SISTEMA DE PROTEÇÃO CONTRA DESCARGAS ATMOSFÉRICAS (SPDA)

TFL DO BRASIL INDÚSTRIA QUÍMICA LTDA

RELATÓRIO TÉCNICO

INSPEÇÃO COMPLETA NO SPDA

Figuras 11 e 12: Eletroduto quebrado, expondo o condutor de descida junto ao solo.

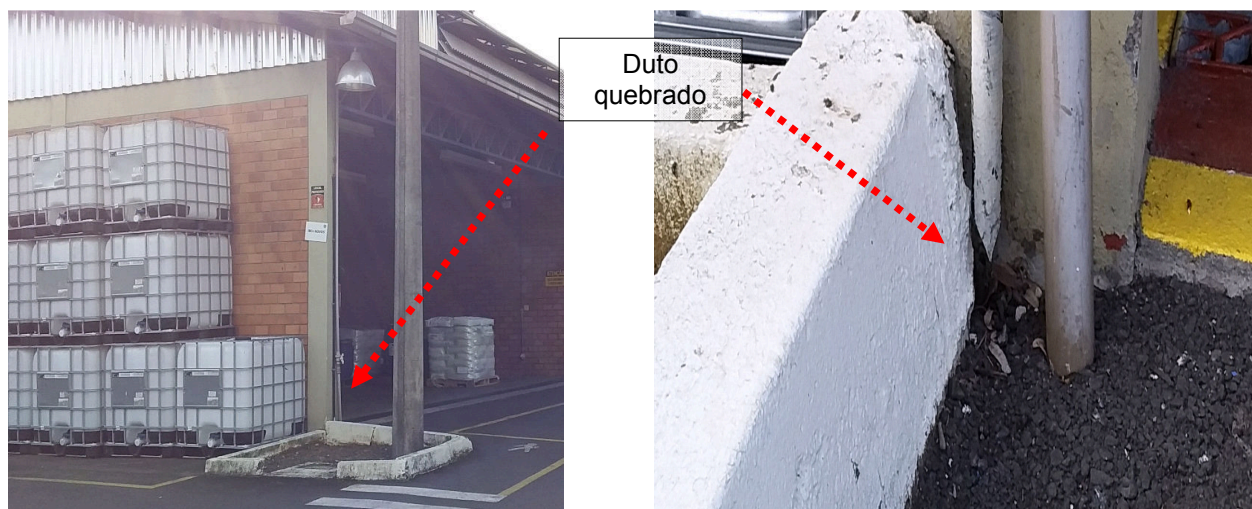
As Hastes de aterramento não foram visualizadas por estarem enterradas. Conforme planta de referencia a malha de aterramento é natural, com o aproveitamento das armaduras de aço da viga de baldrame, bem como a utilização de trecho em cobre nu seção 50mm², enterrado para a complementação da malha e para a realização das interligações entre as hastes de terra e as ferragens estruturais da edificação e demais elementos metálicos existentes no entorno do Acabamento, formando assim um anel em torno da edificação conforme a tabela 07 e itens 5.4.2 e 5.4.4 da NBR 5419-3/2015.

Descida do SPDA apresenta eletroduto quebrado. Itens 5.5.1 e 5.5.2 da NBR 5419-3:2015.	Substituir e fixar adequadamente eletroduto de proteção do condutor de descida na alvenaria.
No projeto do SPDA, existem ampliações (tanque de nitrogênio, subestação e prédio ao lado da UPAC) que não constam na documentação e foram integrados ao arranjo existente. Item 7.5 da NBR 5419-3:2015	Atualizar plantas de Referencia; conforme construído. Nota: As ampliações mencionadas ao lado devem estar devidamente documentadas, conforme preconizado no 7.5.1 da NBR 5419-3:2015, para a realização da atualização das plantas de referencia.
Conexões entre a malha de aterramento e pontos do Tanque de Nitrogênio estão rompidas. Itens 5.5.2 da NBR 5419-3:2015. .	Reestabelecer as conexões entre os pontos do tanque de Nitrogênio com a malha de aterramento.
09- S.1- Prédio Administração / Expedição / LCQ / Manutenção

Figuras 24 e 25: Interligações entre a malha de aterramento e as estruturas estão oxidadas.

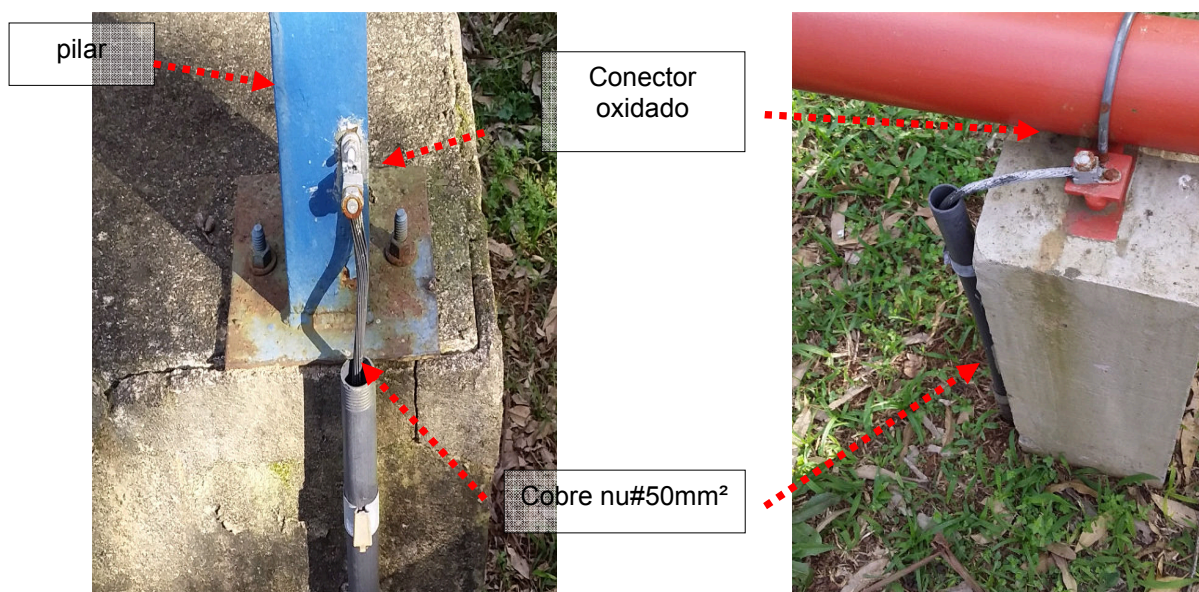
No sistema de aterramento não foi possível verificar o estado das hastes, pois as mesmas se encontram enterradas, excetuando-se nos pontos de interligações entre este arranjo com os pilares metálicos da edificação e na base das estruturas existentes nas cercanias; Nestes locais verificou-se que algumas das interligações da malha de aterramento com as estrutura próximas estão oxidadas, em não conformidade com o item 5.6.1 da NBR 5419-3:2015. Nas figuras a seguir identificamos as irregularidades mencionadas.

Conexões entre a malha de aterramento e pontos de estruturas metálica existentes no entorno do prédio estão oxidadas. Item 5.6.1 da NBR 5419-3:2015. .	Substituir conectores oxidados, protegendo-os contra a oxidação.
No projeto do SPDA, existe ampliação (pipe rack) que não consta na documentação e foi integrado ao arranjo existente. Item 7.5 da NBR 5419-3:2015	Atualizar planta de Referencia; conforme construído.
04- Prédio Depósito da Produção e Estufa	
Não há irregularidades a serem relatadas.	
05 - S.1- Prédio Telheiro	
Descida do SPDA não apresenta eletroduto de proteção, expondo o condutor junto ao solo. Itens 5.5.1, 5.5.2 e 5.6 da NBR 5419-3:2015.	Instalar duto de proteção para o condutor de descida, fixando-o adequadamente na alvenaria.
Descidas do SPDA apresenta eletroduto mal fixado/quebrado. Itens 5.5.1, 5.5.2 e 5.6 da NBR 5419-3:2015.	Substituir e fixar adequadamente eletroduto de proteção do condutor de descida na alvenaria.

Figuras 28 e 29: Interligações entre a malha de aterramento e a estrutura visualizada não constante em planta

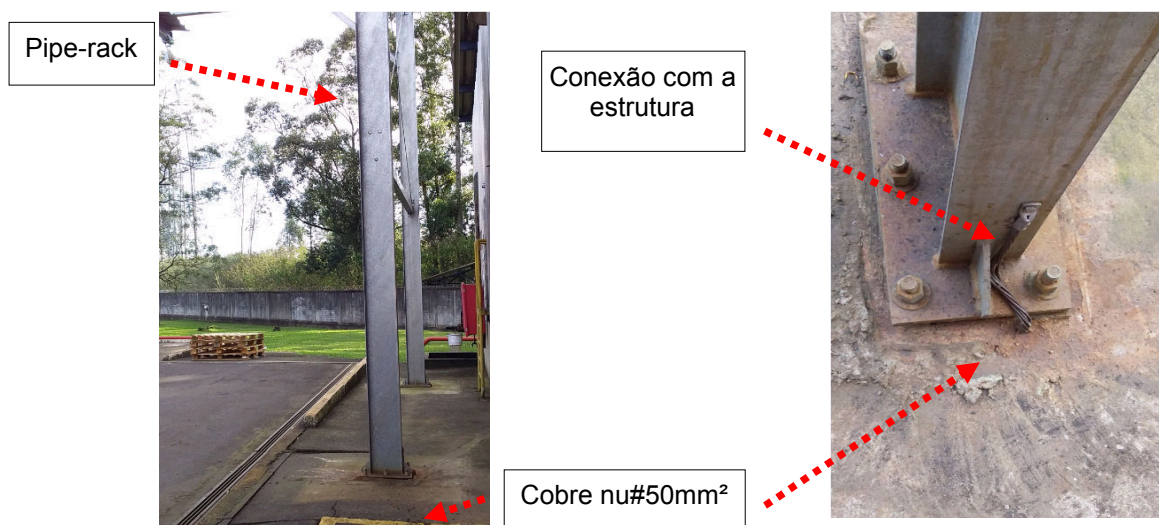
Existe ampliação construída com 02 (dois) pontos aterrados, caso de pipe-rack, existente junto a esta área, não constante na planta com o sistema existente. Nas figuras a seguir identificamos o mencionado.

Figuras 99 e 100: Aterramento de estruturas não encontradas nas plantas de referencia.

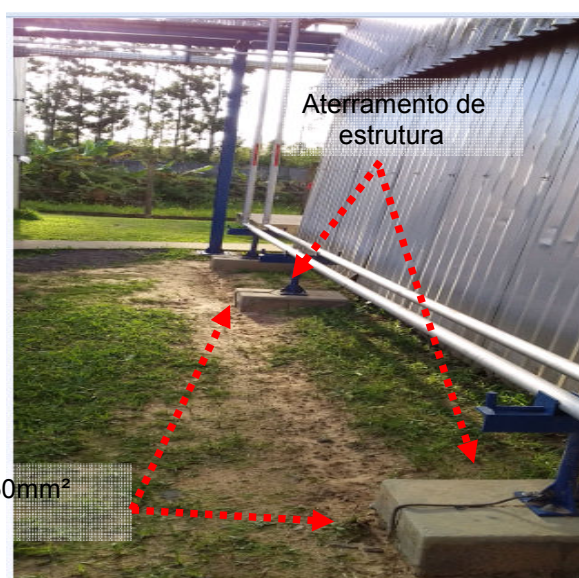
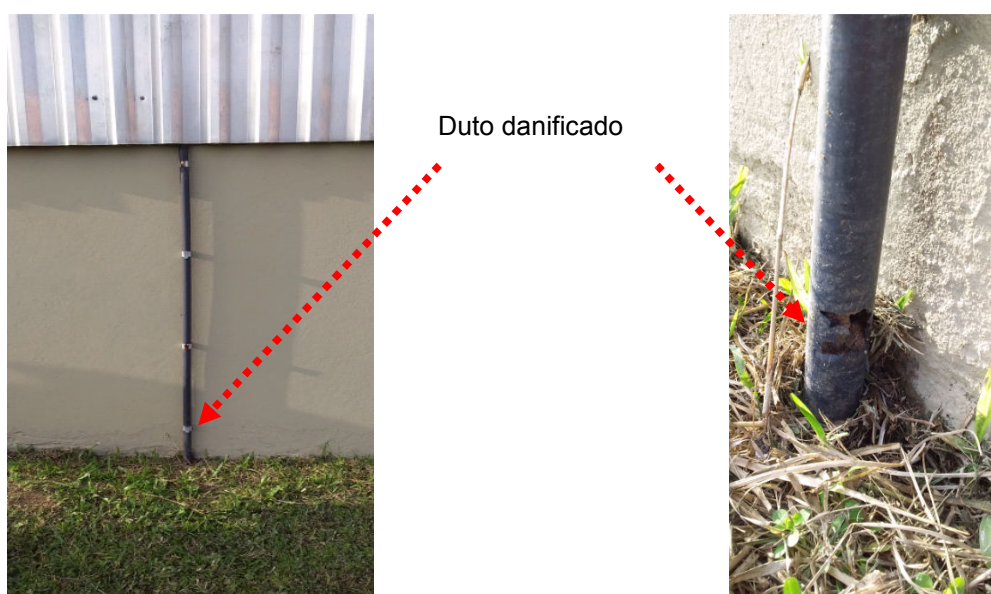
Não foi possível confirmar a existência de hastes de aterramento por estas estarem enterradas, contudo pode-se constatar várias interligações entre o subsistema de aterramento construído com as estruturas existentes no entorno deste local como tanques, escada, equipamentos, tubulações através de cabo de cobre nu seção 50mm², enterrado, Cf. Tab.07 da NBR 5419-3/2015. Vale salientar que foram encontradas também varias estruturas no entorno desta área que estão aterradas e que não constam na planta de referencia, em desacordo com o item 7.5 da NBR 5419-3:2015. Nas figuras a seguir identificamos algumas das estruturas como mencionado.

Figuras 101 e 102: Aterramento de estruturas não encontradas nas plantas de referencia.

Figuras 105 e 106: Estruturas com SPDA instalado não identificadas nas plantas de referência.

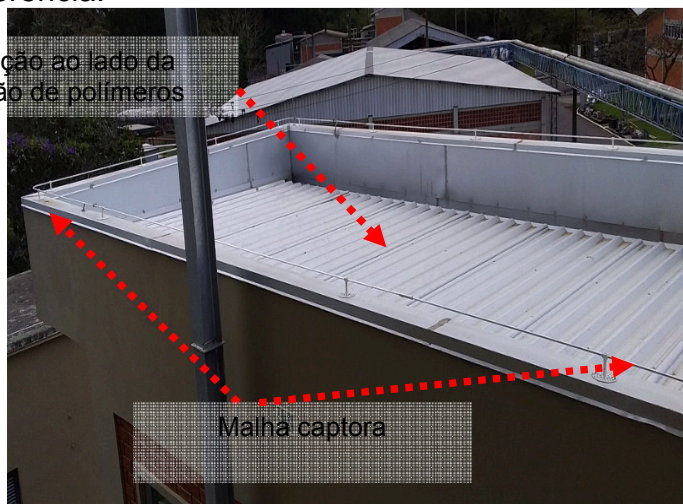
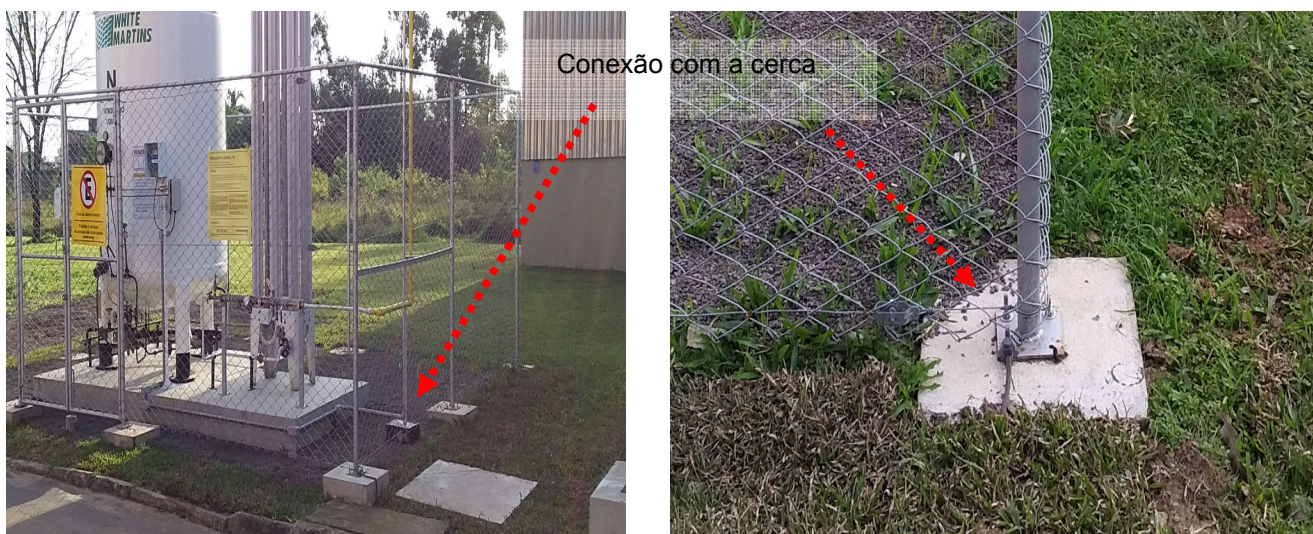
Existem ampliações no entorno desta área com SPDA construído, não documentadas, não constantes nas plantas de referencia como, Tanque de Nitrogênio líquido, prédio ao lado desta área, avanço metálico e a subestação, em desacordo com o item 7.5 da NBR 5419-3:2015. Nas figuras a seguir identificamos algumas das estruturas na situação aqui mencionada.

Figuras 107 e 108: Estruturas com SPDA instalado não identificadas nas plantas de referência.

Figura 177: Conexões entre o aterramento e estrutura oxidados.

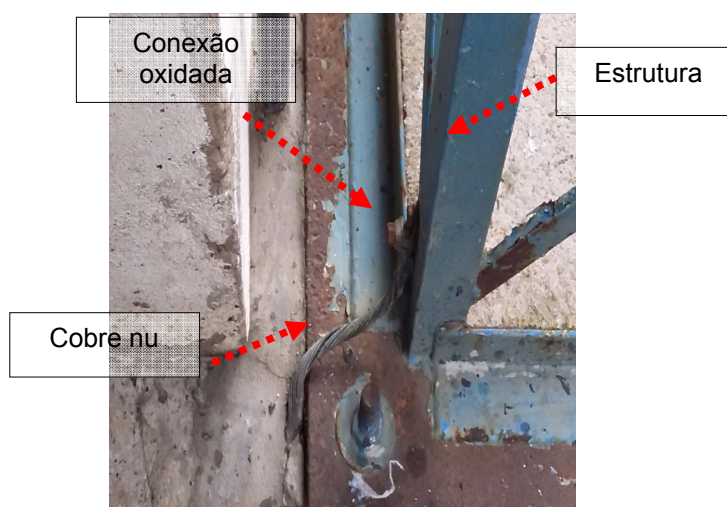
Figuras 175 e 176: Conexões Oxidadas – Caixa de inspeção de solo

Figura 189: Duto de proteção do condutor de descida avariado expondo o cabo junto ao solo – Abraçadeiras danificadas

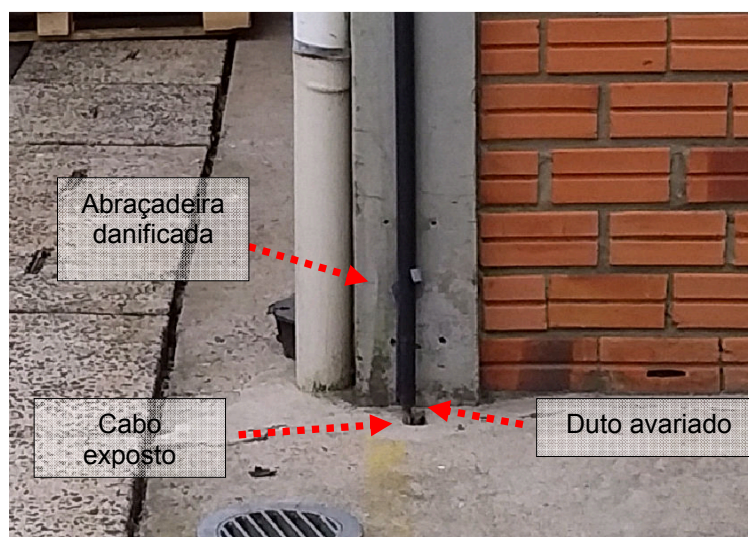
Os elementos do sistema captor e descidas encontram-se em boas condições, estando bem fixados e não apresentando problemas de oxidação, executando-se em um ponto aonde constatou-se que o eletroduto de proteção do condutor de descida apresenta-se avariado, expondo o cabo junto ao solo e com algumas abraçadeiras danificadas, em não conformidade com os itens 5.6.1 e 5.5.2 da NBR 5419-3:2015. Segue abaixo foto da irregularidade aqui apontada.

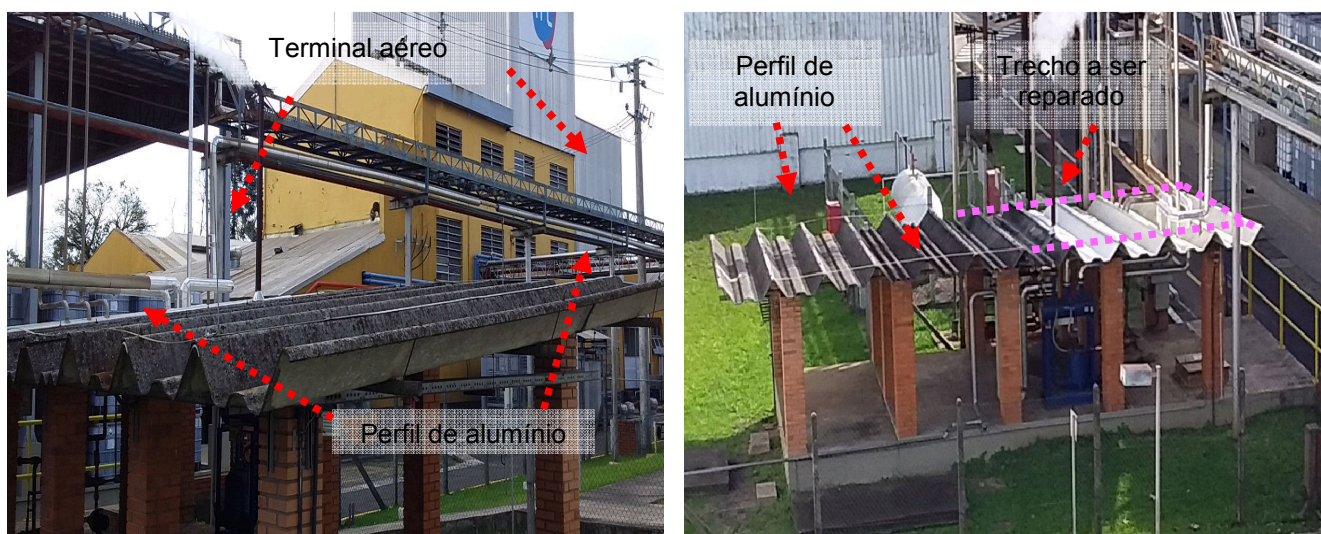
Para esta edificação o sistema captor não confere com as indicações do projeto. Este arranjo conforme plantas é composto por 04 (quatro) terminais aéreo com altura de 60cm posicionado nos vértices do telhado deste prédio sobre a malha captora convencional, em conformidade com os itens 5.2.1 e tabela 06 da NBR 5419-3:2015. Durante a inspeção visual, exceituando-se pela falta de 02 (dois) terminais aéreos em aço galvanizado com altura de 60cm, verificou-se que o número de terminais aéreos projetados para esta área representa o quantitativo instalado.

A malha captora nesta área foi concebida através de Perfil de Alumínio seção #75mm², posicionada sobre o perímetro de cobertura da edificação, conforme tabela 06 da NBR 5419-3:2015; Conforme plantas os módulos de malha apresentam dimensões que seguem ao estipulado pela Tabela 02, da NBR 5419-3:2015. Vale salientar que trecho da malha captora neste local foi retirada, provavelmente por mudanças no telhado, em não conformidade com a tabela 02 e item 7.5 da norma já mencionada Nas figuras a seguir ilustramos a situação encontrada.

(02) Terminais aéreos faltante na cobertura do prédio da Cisterna. Item 7.5 da NBR 5419-3:2015.	Reinstalar terminais aéreos faltantes sobre a cobertura do prédio da Cisterna, conforme projeto.
Trecho da malha de captação na cobertura da edificação foi retirada; Tabela 02 e item 7.5 da NBR 5419-3:2015.	Implantar malha de captação no trecho retirado, conforme projeto.
